FORMATO CALIFICACION TECNICA DE INMUEBLES (COMPONENTE URBANISTICO E INFRAESTRUCTURA) PARA SERVICIO DE COMEDORES

1.1 PROPONENTE:	**ROCIO DEL PILAR RAMOS CELLY - FUNGEINCO**	**1.5 No. DE PROCESO:**	**SDIS-DCT-092-001-2021**	**1.8 CAPACIDAD MÍNIMA DEL PLIEGO:**	**400 USUARIOS**	**1.12 PROYECTO:**	**7745 (COMPROMISO POR UNA ALIMENTACION INTEGRAL EN BOGOTA)**
1.2 FECHA DE DILIGENCIAMIENTO:	**22/04/2021**	**1.6 LOCALIDAD:**	**5-USME**	**1.9 BARRIO:**	**002525-BARRANQUILLITA**	**1.13 MODALIDAD:**	**COMEDORES**
1. 3 DIRECCIÓN:	**CRA 12 # 71G - 22 SUR**			**1.10 CHIP:**	**AAA0165UNCN**	**1.14 SECTOR CATASTRAL:**	**002525 48 01 000 00000**
1.4 TELÉFONO:	**310 307 3968**	**1.7 TIPO DE CLIMA:**	**FRIO**	**1.11 USO ACTUAL:**	**SALON COMUNAL**	**1.15 MATRICULA INMOBILIARIA:**	**050S00000000**

IDENTIFICACION	
PROYECTO :	7745 (COMPROMISO POR UNA ALIMENTACION INTEGRAL EN BOGOTA)
PROCESO COMPETITIVO:	SDIS-DCT-092-001-2021
NOMBRE PROPONENTE	ROCIO DEL PILAR RAMOS CELLY - FUNGEINCO
DIRECCION DEL PREDIO	CRA 12 # 71G - 20 SUR

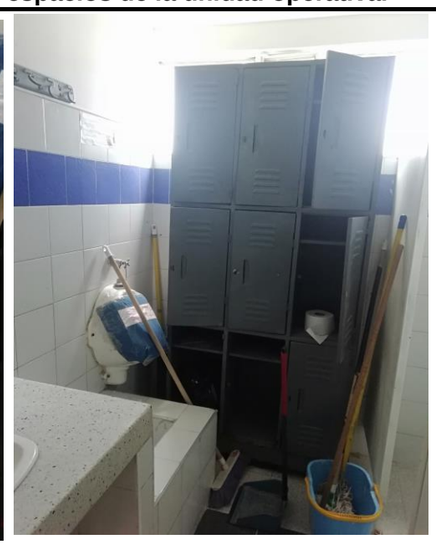
DESCRIPCIÓN: Rampas de acceso a los espacios de la unidad operativa.

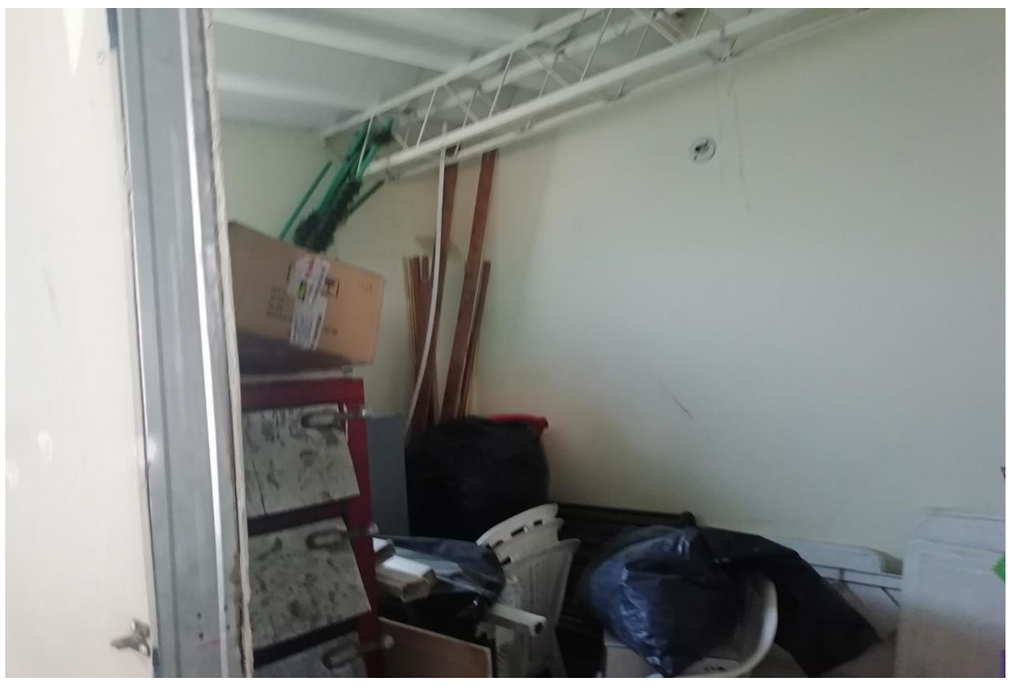
DESCRIPCIÓN: LAS AREAS ESTAN COMBINADAS Y LOS APARATOS DAÑADOS
